## Provincia di Modena

COMUNE DI FIORANO MODENESE. VARIANTE AL POC CON VALORE DI PUA PER L'AMBITO PRODUTTIVO APS.I UBERSETTO ADOTTATA CON DCC 73 DEL 27/10/2016. RISERVE AI SENSI DEGLI ART.34 E 35 DELLA L.R. 20/2000. PARERE TECNICO AI SENSI DELL'ART. 5 L.R. 19/2008 VERIFICA DI SOSTENIBILITA' AI SENSI DELL'ART. 5 LR 20/2000.

**COMUNE di FIORANO MODENESE**

**Variante Specifica al POC con valore ed effetti di Piano Urbanistico Attuativo per l'ambito produttivo APS.i(p) UBERSETTO, adottata con DCC n.73 del 27/10/2016**

~tavola 12 hera fognature sdf

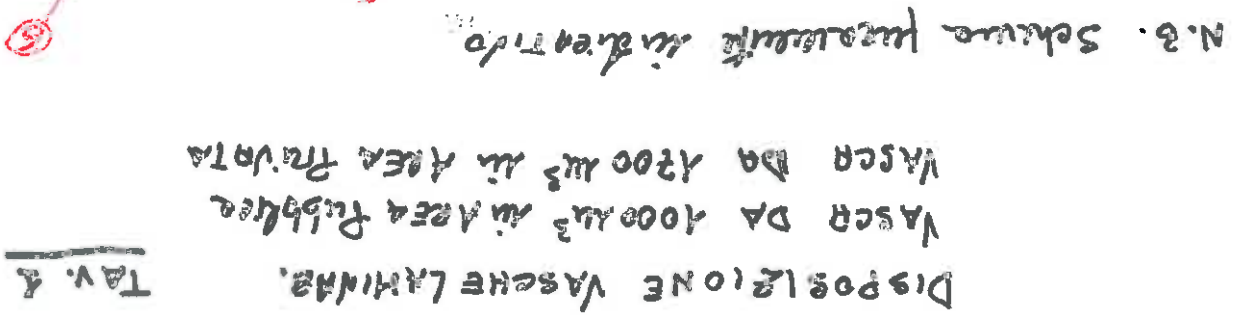
- Acque reflue "nere": (rif. **Tav 12**) la linea nera di comparto sia realizzata fino al recapito individuato nella condotta esistente DN400 di via Viazza, come indicato nella tavola allegata; tutta la rete di progetto realizzata rimarrà privata, configurandosi come allacciamento privato..

- Acque meteoriche "Bianche": (rif. **Tav 12**) premesso che per il controllo delle acque di origine meteoriche si è adottato un sistema di laminazione per il quale si prevede rif. "Relazione Idraulica ed. marzo 2017" la creazione di un bacino di invaso (capacità complessiva di 2700 mc) con il quale si garantisce il rilascio di una portata di 10l/s\*ha attuando così il principio dell'invarianza idraulica; inoltre il bacino così dimensionato assolve anche l'esigenza di controllo di eventuali esondazioni del fosso stradale di via Viazza **si richiede di sdoppiare il volume "volano " in due singole vasche** rispettivamente da 1000 mc e 1700 mc diversamente da quanto ipotizzato nella Tav. 12. La vasca da 1000 mc sarà interconnessa a monte con il fosso stradale e con la vasca di 1700 mc ed a valle di nuovo con il fosso stradale previa interposizione di una valvola regolatrice con portata limite a 80l/s. La collocazione della vasca da 1000 mc e da prevedersi nell'area di cessione confinante con Via Viazza. La collocazione della vasca da 1700 mc è da collocare all'interno dell'area privata. Si allega Tav 1 "Schema disposizione vasche di laminazione".
